Kraków, 20.04.2022 r.
ZDW/PW/2022/2899/DN-4/BJ
zn. sprawy: ZDW-DN-4-271-7/22

**dotyczy: postępowania w sprawie zamówienia pn. Obwodnica Szczurowej
(nr ZDW-DN-4-271-7/22)**

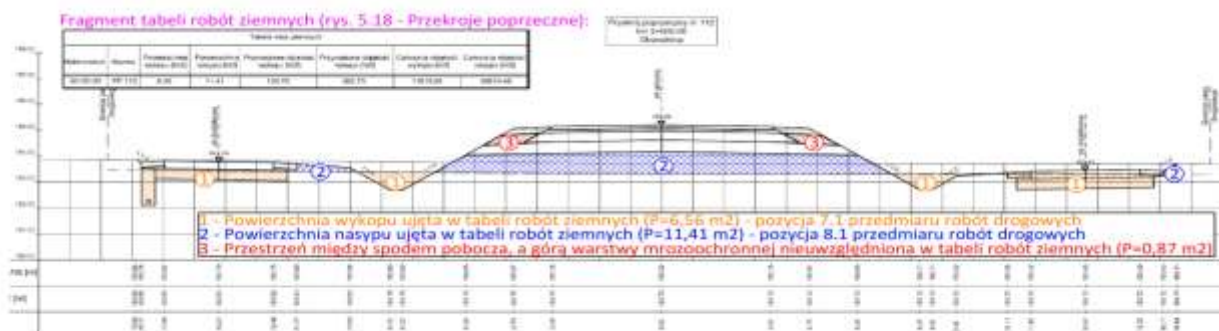
Analizując całościowo projekt wykonawczy wynika, że ilość robót ziemnych w tabeli mas ziemnych jest zaniżona w stosunku do faktycznie wynikających z dokumentacji projektowej o ok. 10 000 m³. Po szczegółowej analizie przekrojów poprzecznych i porównaniu ich z wykonanym modelem 3D zauważono, że w obliczeniach ilości nasypów Projektant nie uwzględnił ilości materiału znajdującego się w przestrzeni pomiędzy górą warstwy mrozoochronnej, a spodem pobocza z kruszywa, po obu stronach jezdni.

Jeżeli chodzi o ilość nasypów z przedmiaru, to nie ma innego wytłumaczenia jak stwierdzenie, że ilość ta jest niezgodna z dokumentacją projektową. Jest zaniżona o około 40 tys. m³ (10 000 + 81847 – 51323 [m³]). Co przy cenie samego materiału - piasku według cennika SEKOCENBUD; tj. 44 zł /m³ daje wartość ponad 1,7 mln zł. A w tej wartości nie ma jeszcze uwzględnionej robocizny, pracy sprzętu, kosztów pośrednich i zysku.

Na potwierdzenie powyższego oferent załącza pod opisaną niejasnością sprawdzenie przykładowego przekroju poprzecznego (km 3+000) i porównanie wyliczonej powierzchni z ilością z tabeli mas (robót) ziemnych.

Tym samym prosimy o ponowną weryfikację ilości i przekazanie zaktualizowanej tabeli mas ziemnych i przedmiaru wraz z ujednoczeniem ilości robót ziemnych i wynikających z rysunków dokumentacji projektowej.

Patrz odpowiedź na pytanie nr 276.
